**AVIS RELATIF À LA PROTECTION
CONTRE LES EVENTUELS EFFETS NOCIFS ET NUISANCES
PROVOQUÉS PAR LES RAYONNEMENTS NON IONISANTS
GÉNÉRÉS PAR DES ANTENNES ÉMETTRICES STATIONNAIRES**

Commune : HERON - Exploitant : TELENET GROUP

Référence exploitant : LG2015E

Rapport n° 633 / 2024

Figure 1 : Vue en plan des lieux de séjour et des points de contrôle

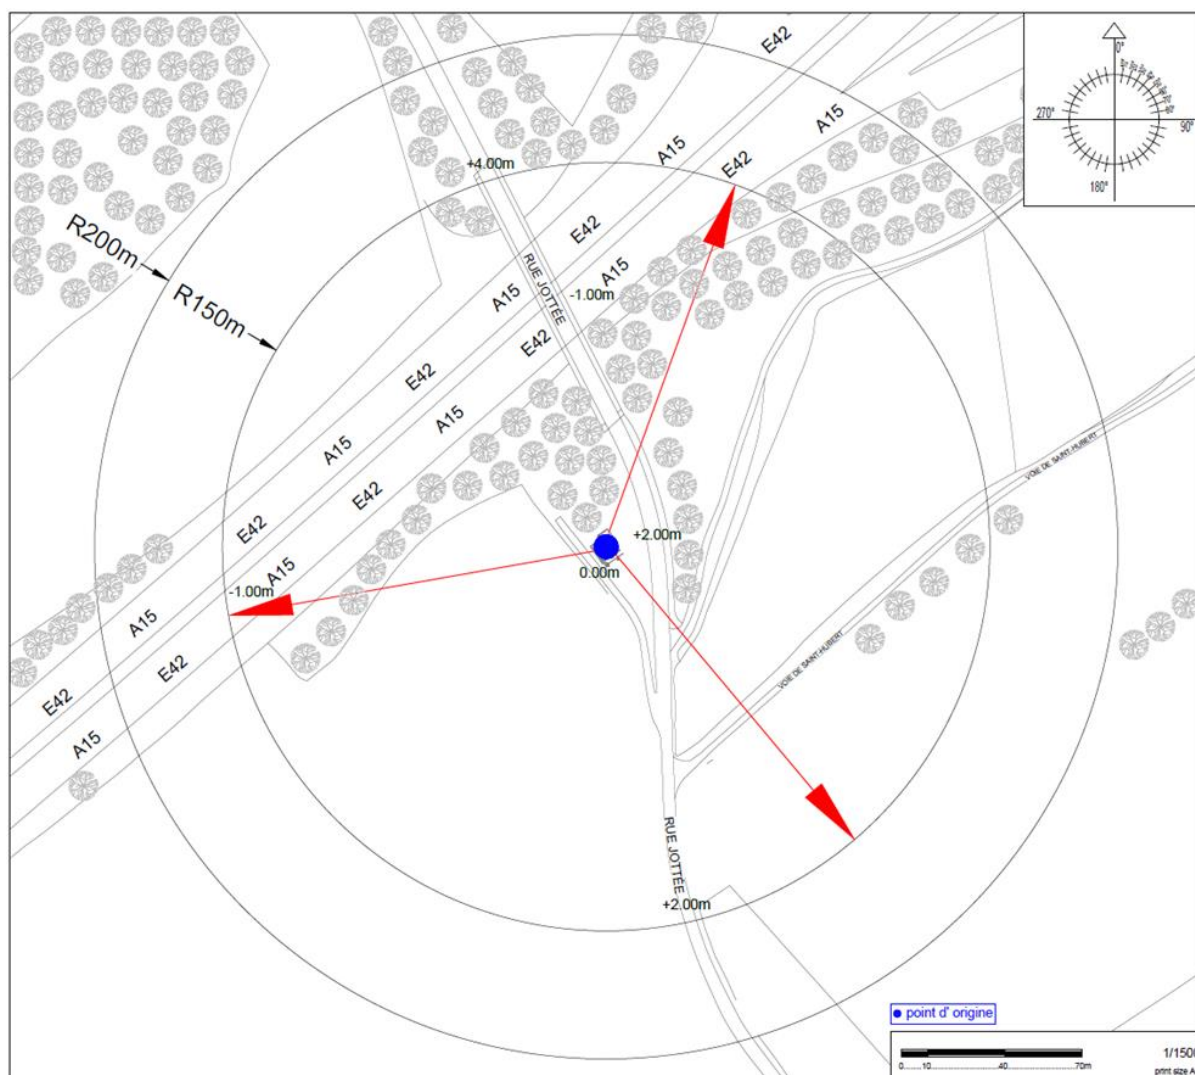
En ce qui concerne les antennes de l'installation mentionnées dans le tableau 1, la distance maximale à laquelle la limite pourrait être atteinte, à l'extérieur, est égale à 124,9 m. S'il n'y a pas de LS à une distance inférieure, les antennes respectent forcément la limite d'immission.

Dans le cas des LS situés à l'intérieur des bâtiments, une atténuation d'obstacle est prise en compte et il en résulte que la distance maximale à laquelle la limite pourrait être atteinte se réduit à 88,4 m.

En conclusion, les antennes émettrices stationnaires faisant partie de l'installation référencée dans le paragraphe 2 et dont les caractéristiques techniques sont résumées dans le tableau 1 **respectent les limites d'immission** fixées à l'article 4 du décret du 8 décembre 2022 (M.B. du 16.12.2022) modifiant le décret du 3 avril 2009 relatif à la protection contre les éventuels effets nocifs et nuisances provoqués par les rayonnements non ionisants générés par des antennes émettrices stationnaires.
